**AVIS RELATIF À LA PROTECTION
CONTRE LES EVENTUELS EFFETS NOCIFS ET NUISANCES
PROVOQUÉS PAR LES RAYONNEMENTS NON IONISANTS
GÉNÉRÉS PAR DES ANTENNES ÉMETTRICES STATIONNAIRES**

Commune : CHARLEROI - Exploitant : TELENET GROUP

Référence exploitant : HT1681B

Rapport n° 1046 / 2024

Figure 1 : Vue en plan des lieux de séjour et des points de contrôle

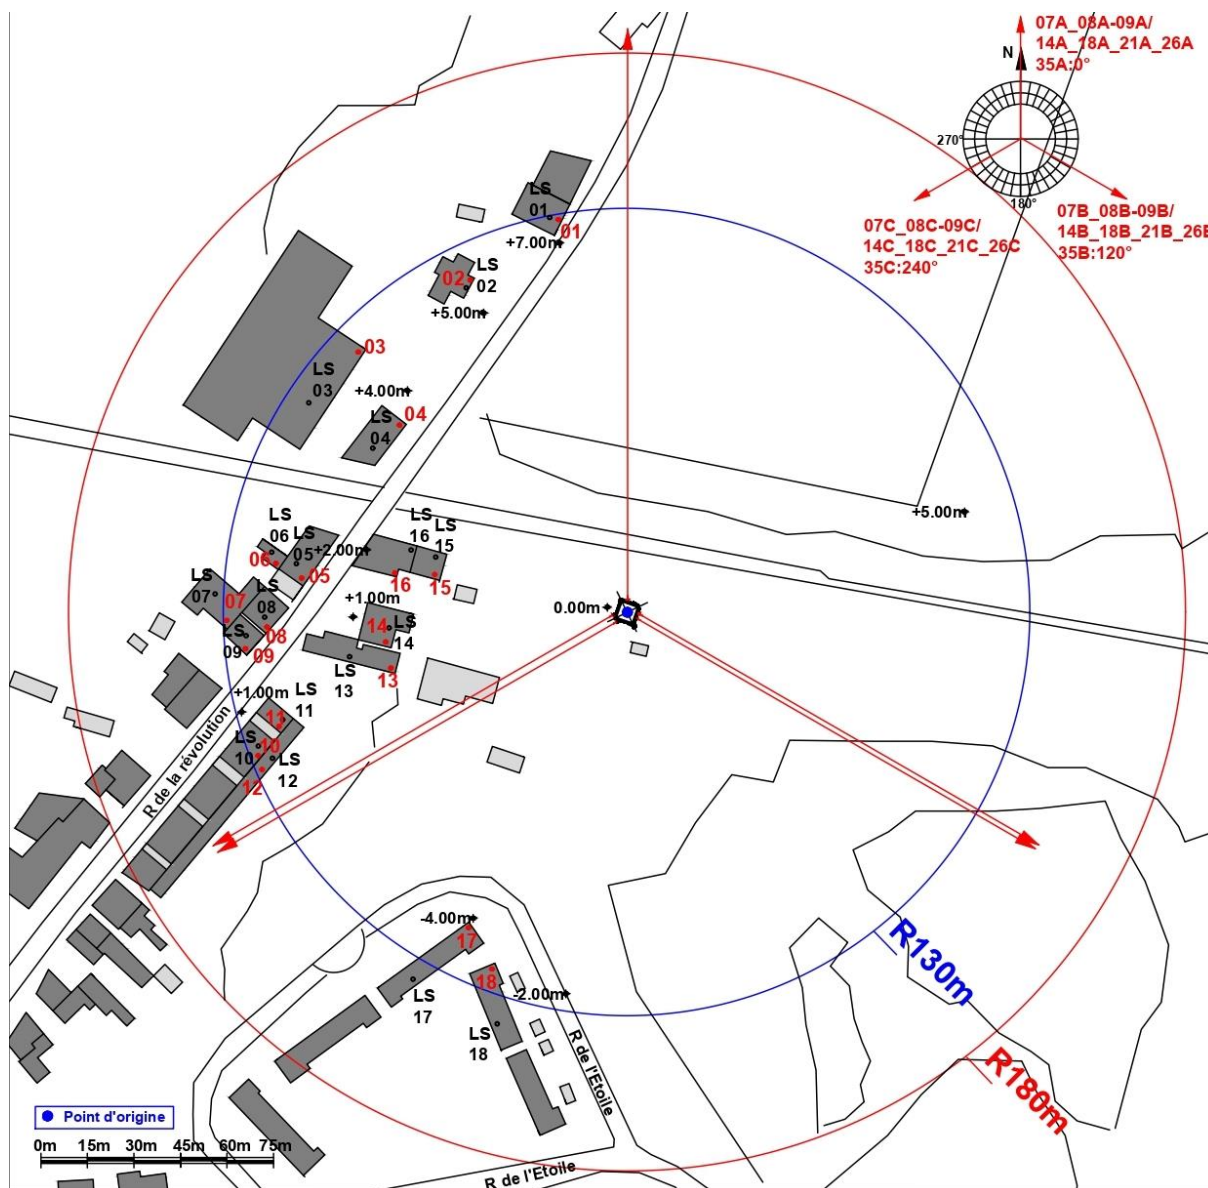
N° point de contrôle	LS	Atténuation (dB)	Indice d'exposition relatif à la limite par installation IE_i
16	LS16	3,0	0,752
13	LS13	3,0	0,645
11	LS11	3,0	0,586
14	LS14	3,0	0,578
1	LS01	3,0	0,531
10	LS10	3,0	0,525
12	LS12	3,0	0,518
2	LS02	3,0	0,488
8	LS08	3,0	0,472
5	LS05	3,0	0,461
9	LS09	3,0	0,455
6	LS06	3,0	0,364
7	LS07	3,0	0,363
4	LS04	3,0	0,346
17	LS17	3,0	0,342
18	LS18	3,0	0,268
3	LS03	3,0	0,258
15	LS15	3,0	0,196

En ce qui concerne les antennes de l'installation mentionnées dans le tableau 1, la distance maximale à laquelle la limite pourrait être atteinte, à l'extérieur, est égale à 139,4 m. S'il n'y a pas de LS à une distance inférieure, les antennes respectent forcément la limite d'immission.

Dans le cas des LS situés à l'intérieur des bâtiments, une atténuation d'obstacle est prise en compte et il en résulte que la distance maximale à laquelle la limite pourrait être atteinte se réduit à 98,1 m.

Les résultats de l'évaluation décrite au paragraphe 4 indiquent que les antennes émettrices stationnaires de l'installation faisant l'objet du présent avis ne produisent pas, dans un lieu de séjour, un rayonnement électromagnétique maximum supérieur aux limites fixées à l'article 4 du décret.

En conclusion, les antennes émettrices stationnaires faisant partie de l'installation référencée dans le paragraphe 2 et dont les caractéristiques techniques sont résumées dans le tableau 1 **respectent les limites d'immission** fixées à l'article 4 du décret du 8 décembre 2022 (M.B. du 16.12.2022) modifiant le décret du 3 avril 2009 relatif à la protection contre les éventuels effets nocifs et nuisances provoqués par les rayonnements non ionisants générés par des antennes émettrices stationnaires.
